Nota van Zienswijzen
Ontwerpbestemmingsplan Het Anker 2 , Muiden

Gemeente Gooise meren

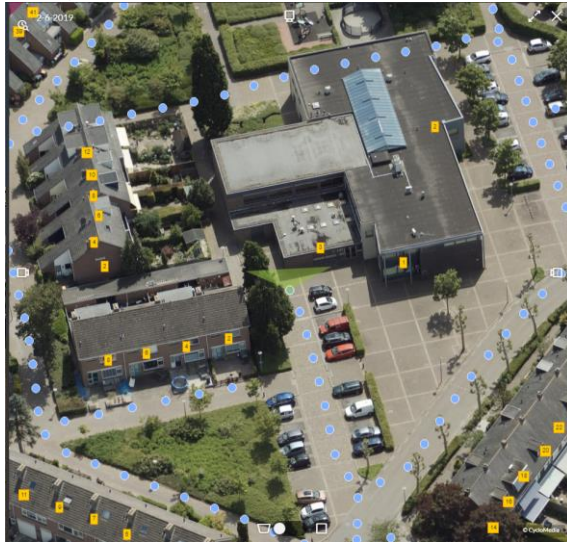
1. Inbreuk op de privacy als gevolg van de derde bouwlaag op de kop van het gebouw ter hoogte van de Lange Gangh 12 met een hoogte van 11 meter.
2. Inbreuk op de privacy als gevolg van de drie bouwlagen ter hoogte van de Duyf 2.
3. Inbreuk op de privacy als gevolg van de ramen in de kopgevels ter hoogte van de Lange Gangh 12 en de Duyf 2.
4. Geluidsoverlast door het vervallen van het dak boven de parkeerplaatsen.

Naar aanleiding van de zienswijzen worden de volgende aanpassingen doorgevoerd. Onderstaande betreft de aanpassing op de punten 1,2 en 3:

- De kop van het gebouw ter hoogte van Lange Gangh 12 wordt verlaagd, naar twee bouwlagen. De eindwoning wordt bovendien minder diep. Hierdoor is de hoogte weer gelijk aan de hoogte van het schetsplan: twee bouwlagen.
- Om de privacy van de woningen/achtertuinen aan De Duyf en (deels) De Lange Gangh te verbeteren worden de nieuwe woningen aan De Duyfzijde tweekamer- in plaats van driekamerwoningen, waardoor dit bouwblok minder diep wordt. Daarmee komt de gevellijn exact gelijk met de achtergevel van de woningen aan De Duyf.
- De slaapkamerramen in de beide kopgevels, de Lange Gangh en de Duyf, worden naar de voorgevel geplaatst, waarmee directe inkijk naar de naastgelegen woningen en achtertuinen wordt voorkomen.
- Op de galerij van de eerste verdieping, binnenzijde gebouw (De Duyfzijde), wordt aanvullend een groenscherm geplaatst, ter verdere voorkoming van inkijk.

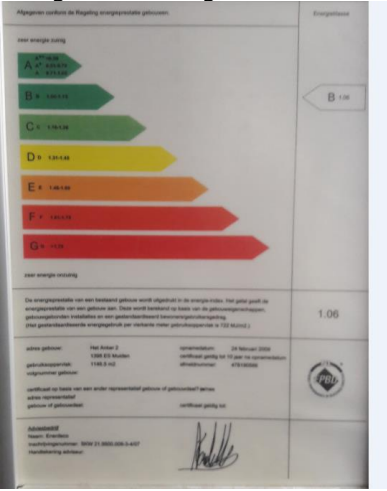
R3	1. Reclamanten maken bezwaar tegen de beoogde bebouwing. Zij geven aan dat zij worden beperkt in hun uitzicht. (Van vrij uitzicht naar uitzicht op een muur van minimaal 10 m hoog). De afstand tot de bebouwing verkleint van 17,5 m naar 2,5 m. 2. Reclamanten zien graag een motivatie in een bezonningsplan. 3. Reclamanten ervaren een aantasting in privacy vanwege inkijk vanaf de galerij.	1. Voor het plangebied vigeert het bestemmingsplan "Stad Muiden" dat op 16 december 2010 door de gemeenteraad van de voormalige gemeente Muiden is vastgesteld. Het plangebied heeft daarin de bestemmingen "Maatschappelijk" en "Verkeer". Door middel van bouwblokken is de locatie van de huidige bebouwing aangegeven. De maximaal toegestane bouwhoogte is 6 m. Het gemeentehuis voldoet hieraan. Er is geen sprake van een vrij uitzicht. De constatering van deze reclamant is terecht dat de bebouwing dicht achter zijn huis zal komen dan in de huidige situatie. Het bouwvlak in de huidige bestemming "Maatschappelijk" ligt veel verder van zijn woning. Er bestaat echter geen blijvend recht op vrij uitzicht. De omstandigheid dat reclamant en anderen thans uitzicht hebben op groene, onbebouwde gronden waar het voorheen geldende bestemmingsplan geen bebouwing mogelijk was, betekent dan ook niet dat een nieuw bestemmingsplan daar niet in bebouwing zou mogen voorzien. In paragraaf 2.2 is ingegaan op de stedenbouwkundige uitgangspunten van het plan. Naar aanleiding van deze zienswijze is het plan aangepast. De kop van het gebouw, ter hoogte van Lange Gangh 12, wordt verlaagd, naar twee bouwlagen. De eindwoning wordt bovendien minder diep. Hierdoor is de hoogte weer gelijk aan de hoogte van het schetsplan: twee bouwlagen. En het uitzicht zo veel mogelijk vrij gemaakt. De slaapkamerramen in de kopgevel worden naar de voorgevel geplaatst, waarmee directe inkijk naar de naastgelegen woningen en achtertuinen wordt voorkomen. 2. Een bezonningsplan is als bijlage bij het bestemmingsplan gevoegd. Door de planaanpassing is het aantal uren zon voor de aangrenzende percelen verhoogd. 3. Ten aanzien van het aspect 'privacy' kan worden gesteld dat door initiatiefnemer alle mogelijke maatregelen worden getroffen om het eventuele verlies aan privacy zo klein mogelijk te houden. Zo wordt het woongebouw min of meer op dezelfde locatie als de	Zie paragraaf 2
